六輕相關開發計劃
環境影響評估審查結論
監督委員會

第四十九次委員會會議報告資料

中華民國 101 年 12 月 21 日

第48次監督委員會委員及機關意見辦理情形

二. PM_{2.5}空氣品質管制措施：

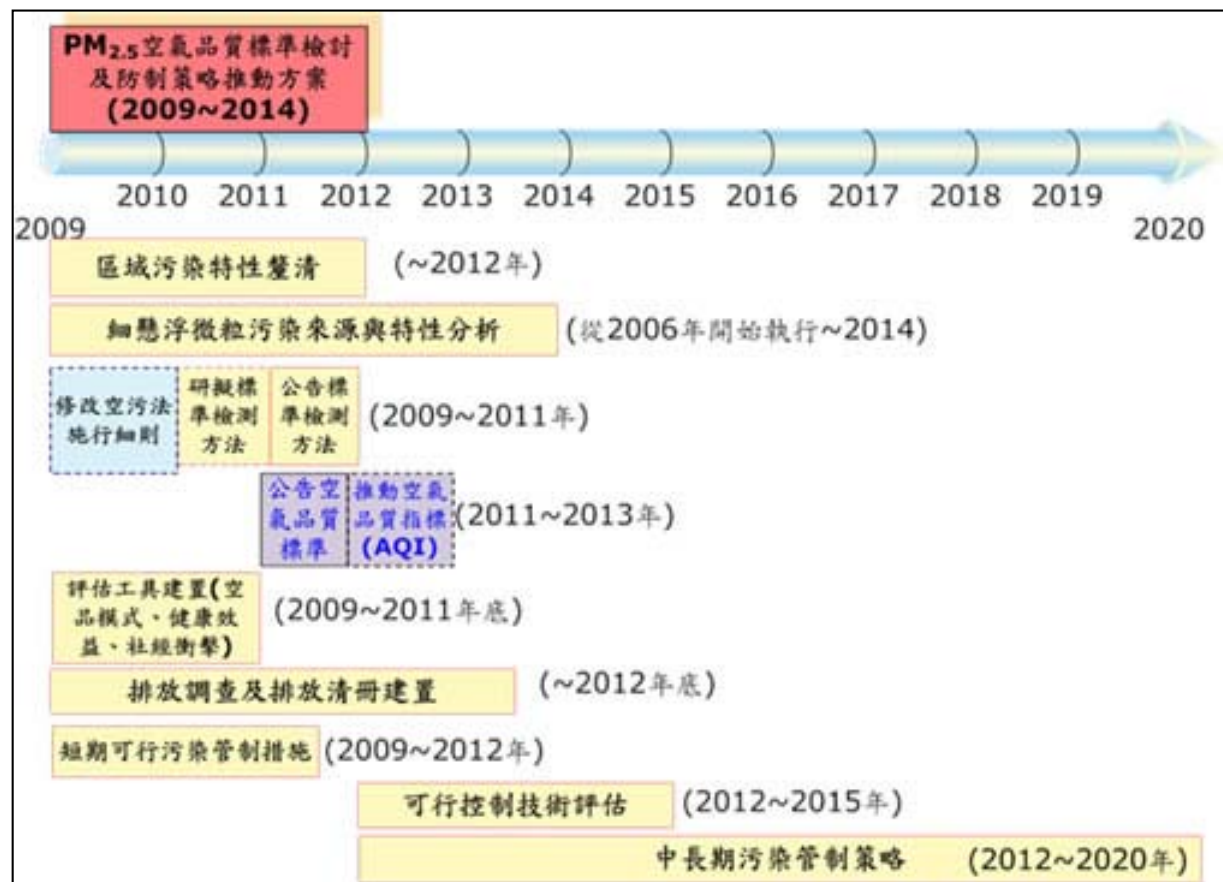
- (一)開發單位欲進行「PM_{2.5}原生性污染物管制措施」，請說明具體措施與對「PM_{2.5}原生性污染物」之影響。
- (二)說明未來「建置六輕廠區煙道PM_{2.5}排放清冊及指紋特徵」之具體進度與作為。

1. 環保署針對PM_{2.5}管制策略比照各先進國家做法，針對PM_{2.5}區域污染特性、來源分析、制定標準檢測方法及排放清冊建置等工作項目，並逐步訂定推動期程。

2. 本企業對於PM_{2.5}管制措施之制定，與環保署所擬定方向一致，採逐步調查六輕廠區排放特性後，再進一步規劃管制措施，有關廠區排放特性調查規劃如下：

- (a) 六輕工業區整體排放特性調查：將評估於工業區內、外以同步採樣方式，俾利瞭解及建立六輕廠區整體排放特性資料庫。
- (b) 排放管道排放清冊及指紋特徵建置：環保署已於11/8制定「排放管道中細懸浮微粒(PM_{2.5})檢測方法(NIEA A212.10B)」草案，待正式公告實施後，本企業將據以執行檢測建置六輕廠區主要煙道PM_{2.5}排放清冊及指紋特徵。

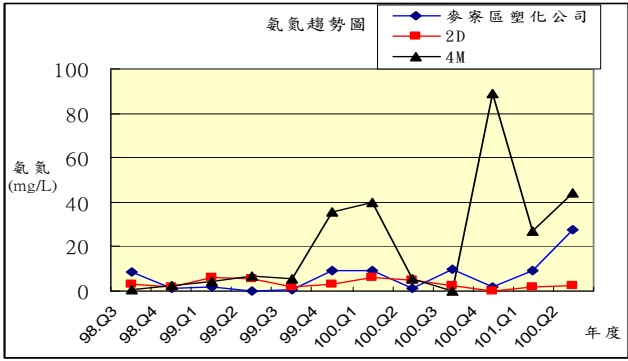
六輕相關開發計畫環境影響評估 審查結論監督委員會第四十八次 (101.09.11)會議記錄	答覆說明及辦理情形
二、歐陽委員嶠暉	
<p>(一)在地下水質監測結果，認為水位實測受到降雨及感潮影響，但所分析 101 年第 1 季 10 口環境影響評估井水位等高線圖所呈現狀態，似不相符，其背景宜說明。</p>	<ol style="list-style-type: none"> 1. 自 99 年第 2 季至今，地下水環境監測季報中均附有地下水水位高程等值圖。(以 101 年第 2 季為例，即附有該季之等水位圖) 2. 自 99 年第 2 季至今，六輕環評 10 口監測井均設置有自記式水位計進行水位連續監測，每季結果均以水位歷線圖附於季報中，並繪製 99 年第 2 季至今水位歷線圖。依過往調查結果，六輕地下水水位長期趨勢穩定，主要受降雨影響。 3. 另委員所提水位等高線圖狀態不相符問題，係因地下水水位監測採連續監測，每 1 小時擷取一筆數據，並由水位歷線圖配合雨量及潮汐資料比對得知受降雨及感潮現象所影響。而簡報中呈現等水位圖則是利用每季得到之水位資料進行平均後繪製而成，故水位等高線圖不相符。
<p>(二)員工及承攬商正調整上下班時段，是否已達到降低 麥寮廠區上下班交通問題，應有具體的交待。</p>	<p>謝謝指教，麥寮上下班的交通問題主要為縣 154 道自台 17 至許厝分校路段，該路段僅為雙向二車道，道路路幅較狹窄，當上下班尖峰時段車輛較多時易造成壅塞，影響當地民眾出入及學童上下學的安全，為探討車流量變化情形，開發單位已每季在橋頭國小、許厝分校、南堤等 3 個測點監測逐時車流量，並進行逐時車輛屬性分析，包括各個小時的車種(機車、小型車、大型車、特種車)、數量等統計數據(詳附件一～一)，研判與釐清車流行駛的方向是否為往六輕廠區，從近 3 季上班期間 7 時至 8 時行經橋頭國小往六輕方向車流數量，已從實施前歷季車流量介於 1000 輛至 1200 輛之間，下降至目前 650 輛至 750 輛之間，顯見宣導措施已具成效，後續仍將每季觀察 3 個測點交通流量變化情形</p>
<p>(三)麥寮區塑化公司放流水 BOD 低至 3.1 mg/L，但氨氮偏高至 27.9 mg/L。宜強化污水處理操作，包括提高 MLSS 濃度及 DO 濃度，以提高硝化，降低濃度，並掌握與海域水質高至 44.39 mg/L 是否有關，宜調查。</p>	<p>目前本企業放流水除每季定期委託合格之代檢業者執行水質檢測，另公家機關亦不定期稽核取樣，測值均符合環評及放流水管制標準，針對麥寮廠區塑化公司放流水氨氮測值偏高一事，於 101 年第三季及第四季氨氮監測值已降至 8.14 及 9.62 mg/L。另外本企業彙整 98 年第三季~101 年第二季放流水及海域氨氮監測資料(如圖一)，發現麥寮廠區塑化</p>

<p>六輕相關開發計畫環境影響評估 審查結論監督委員會第四十八次 (101.09.11)會議記錄</p>	<p>答覆說明及辦理情形</p>
	<p>公司及海域監測點 2D (近溢流堰排放口)、4M (氨氮測值 44.39 mg/L 監測點, 新虎尾溪口外) (如圖二), 並無明顯影響海域之關係, 但本企業會持續加強放流水管理, 以確保水質符合排放標準。</p> <p>圖一 氨氮趨勢圖</p>   <p>另外塑化公司廢水處理場已降低液氨添加量, 已順利將放流水氨氮濃度降至 20mg/L 以下, 後續將持續強化廢水處理操作, 提高 MLSS 及 DO 濃度等。</p>
<p>(四)橋頭國小將限制企業出入車流以降低噪音, 期降低成效宜提出。下次提出改善成果說明。</p>	<ol style="list-style-type: none"> 1. 開發單位於本年(101年)度 11 月 1 日以公佈函公告員工及承攬商車輛於尖峰時段(上午 7 時至 8 時 30 分、下午 4 時 30 分至 6 時)不得行駛橋頭國小路段, 以改善交通及噪音問題。惟公佈函公佈後, 即接獲工會反應此項規定損害員工行的自由並質疑其適法性, 而承攬商、當地的商家、及附近的居民也有不認同的聲音, 認無權強制員工及承攬商廠外的駕駛行為, 進而影響當地商家的生意。砂石專用道為主, 避免行駛橋頭國小路段。 2. 另從近 3 季上班期間 7 時至 8 時行經橋頭國小往六輕方向車流數量觀察, 已從實施前歷季車流量
